## DETERMINAZIONE *(con firma digitale)*

N. A00637 del 01/04/2025

Conclusione negativa della Conferenza regionale, ai sensi degli artt. 68, 85 e seguenti del TUR, di cui all'OCR n. 130 del 15 dicembre 2022 e s.m.i., relativa all'intervento di demolizione e ricostruzione dell'immobile sito nel Comune di Amatrice (RI), ID 8930 richiedente Di Felice Nazzareno

Istanza rilascio parere paesaggistico art. 146 del D.Lgs. n. 42 del 22/01/2004 – **Parere**

Di seguito lo stato sovrapposto legittimo-ricostruito

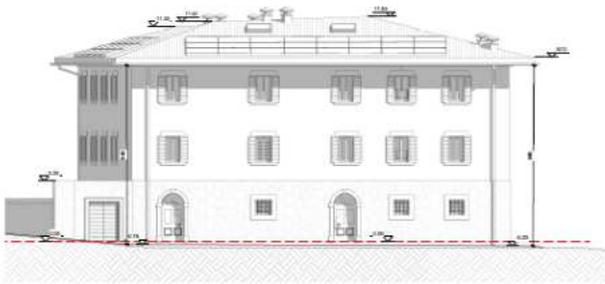
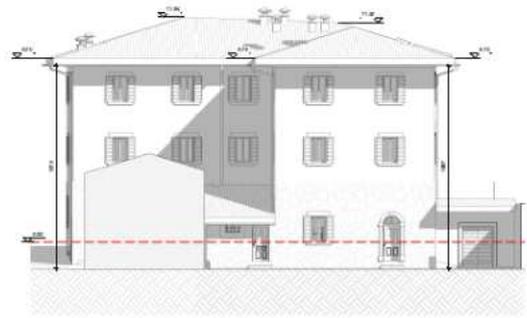
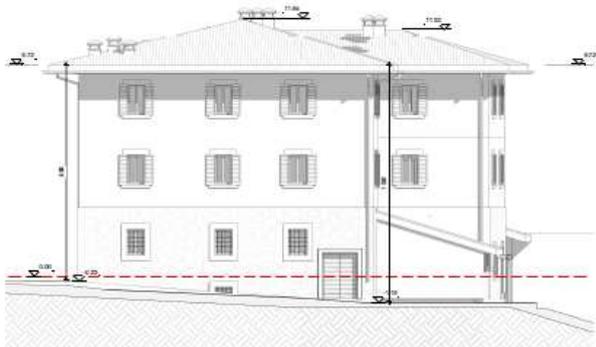
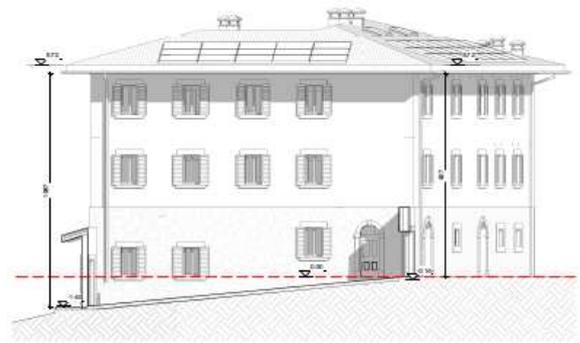
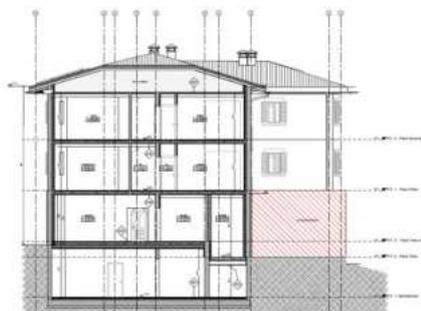
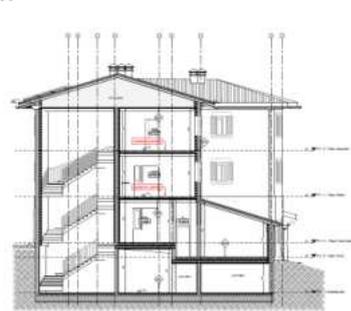
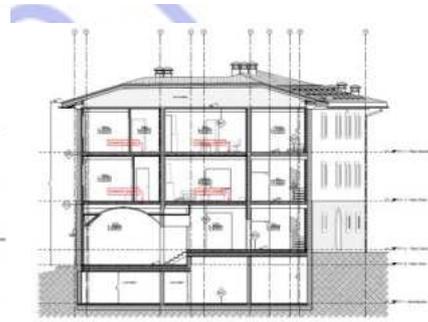
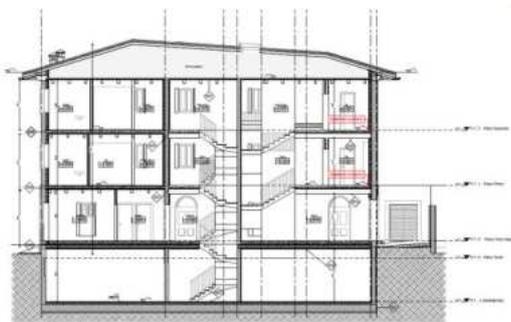
- a. Al fine di mantenere il carattere identitario dell’edificato storico, nella realizzazione di nuove aperture o nel caso di non riproposizione di bucatore preesistenti, occorre mantenere una coerenza con le logiche geometrico-proporzionali dell’impaginato originario rispettandone allineamenti, simmetrie e caratteri tipologici; in particolare occorre evitare proporzioni in cui la dimensione orizzontale prevale sulla verticale o tendenti al quadrato

- b. Le modanature presenti nello stato ante operam e riproposte negli elaborati grafici, dovranno essere previste con l’utilizzo di materiale lapideo o in muratura; qualora si optasse per la prima soluzione, si dovrà utilizzare pietra locale auspicabilmente proveniente dalle demolizioni; i nuovi elementi lapidei dovranno essere utilizzati nella loro interezza e non lavorati e tagliati per essere applicati come mero rivestimento. Qualora si optasse per la seconda soluzione occorre riproporre le fattezze originarie sia in termini dimensionali che in termini cromatici, comunque la dimensione delle cornici dovrà essere adeguata e giustamente proporzionata e realizzata dimensionalmente simile a quella originaria. Inoltre, in merito ai portoni ad arco e/o ad altri elementi di pregio presenti sul fabbricato gli stessi dovranno essere riproposti;

- c. Gli intonaci esterni dovranno essere di tipo tradizionale o a raso e tinteggiati a calce non al quarzo e nella gamma delle terre; è vietato l’uso di materiali plastici a spessore per il trattamento di superfici esterne e il calcestruzzo a vista e di cortina di mattoni;
